改善箇所説明図

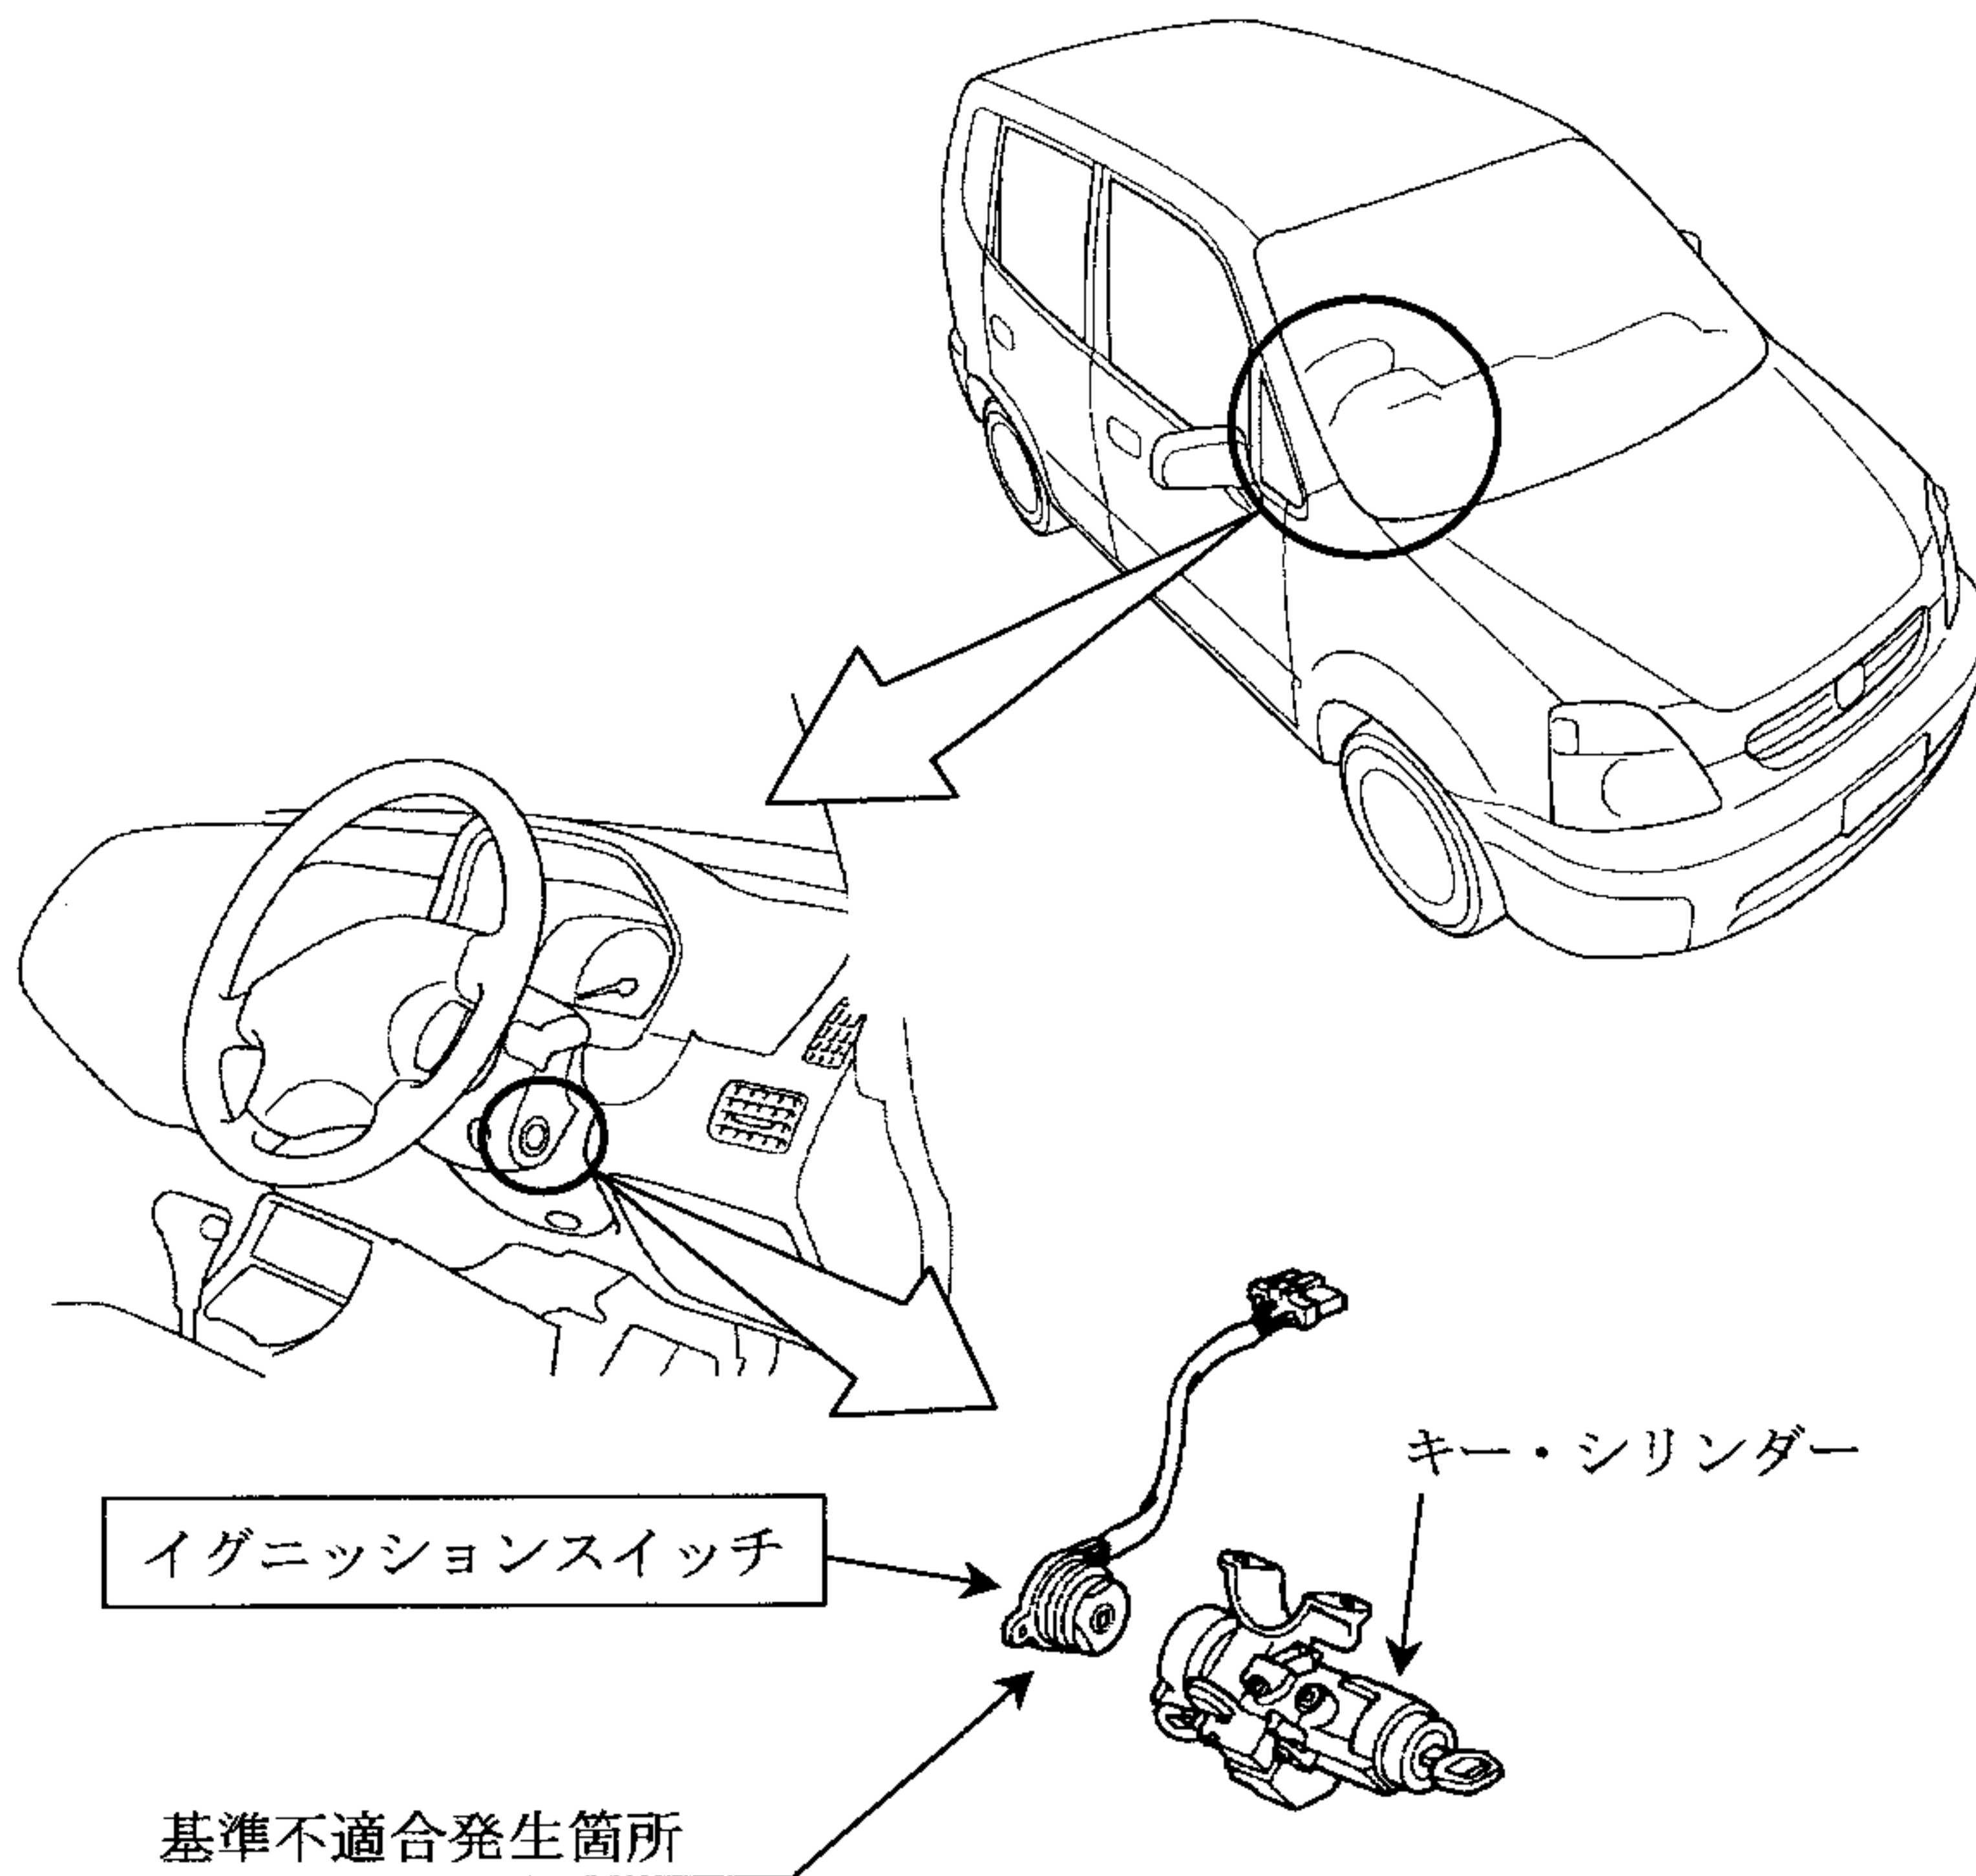
原動機の始動装置において、イグニッションスイッチの接点部に流れる電流値が大きいため、主電源を入れる瞬間に大きなアーク放電が生じ、始動操作の繰り返しにより接点が過度に摩耗して接触圧力が低下するため、走行時の振動等で接点が動き、炭化物に乗り上げ導通不良となることがあり、最悪の場合、突然原動機が停止するおそれがある。

なお、始動操作で、接点が摺動し炭化物を除去するため、再始動は可能である。

全車両、イグニッションスイッチを対策品と交換する。

注： は交換部品を示す。

識別：運転席側フロントドアチェッカの上側取付ボルトに黄色ペイントを塗布する。
